前々回検討会における 主な指摘事項に対する回答

(※)第24回メタンハイドレート開発実施検討会の議事要旨より、
今後の検討に関する指摘として事務局及び事業実施者が整理した。

COTHMAによるシミュレーション結果
 ←試験から6日後のせん断破壊に関する安全率分布

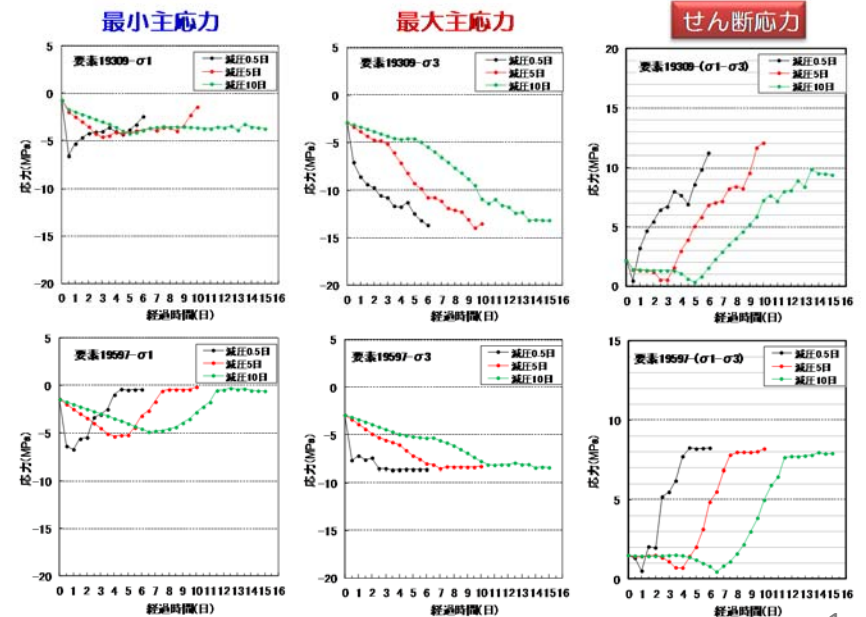
(Q) 第1回海洋産出試験では、短期間での急激な減圧により出砂が発生したのか。また、長期間での緩やかな減圧であれば、出砂の危険性は少なくなるのか。

(A) 同じ圧力まで減圧されれば、地層に加わる有効応力は減圧の早さに係らず同じであり、また土粒子に加わる流体の影響は流速が同じであれば等しい。しかしながら、地層内の3次元空間内の応力の変化の時間的に変化まで考慮すると、力学的な条件が減圧の早さに依存する可能性もあるので、

- ・地層の力学特性の時間依存性の検討
 - ・3次元の時間応答シミュレーションによる検討
- などを通じて、適切な減圧の早さを検討したい。

→減圧速度を変えた場合の応力の変化；最終的な応力状態に若干の差が見られるが、変化はわずかである。

第24回開発実施検討会時に報告した
ガス生産レート(速報)

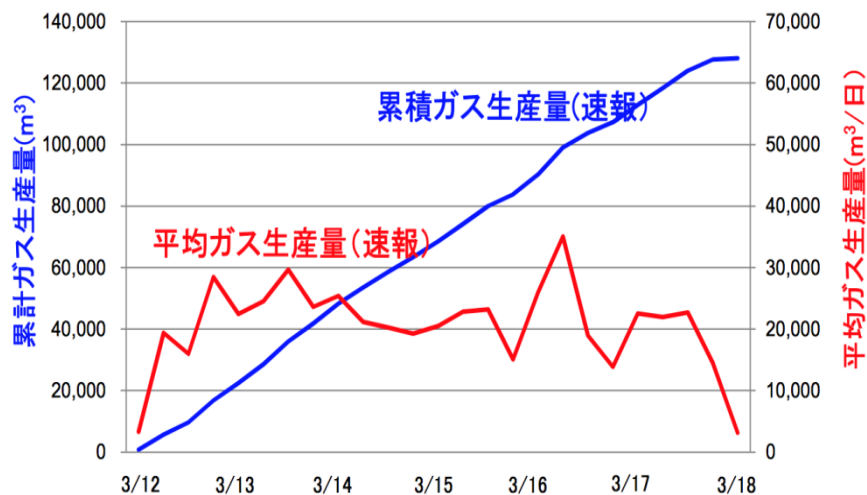
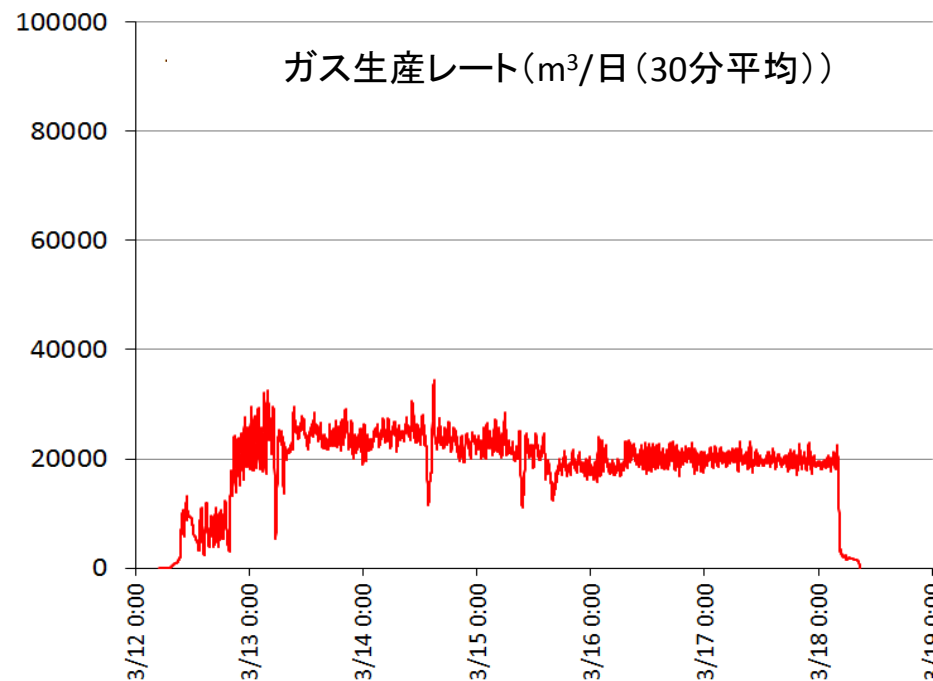
(Q) 第1回海洋産出試験のガス生産量について、3月16日頃に生産量の急激な変化が見られる。操業の工程における変化があったのか。

(A) 第24回委員会で報告した生産量のグラフは速報値であり、その後データの精度を確かめたところ、30分平均の生産量は概ね安定した値であることが確認できた
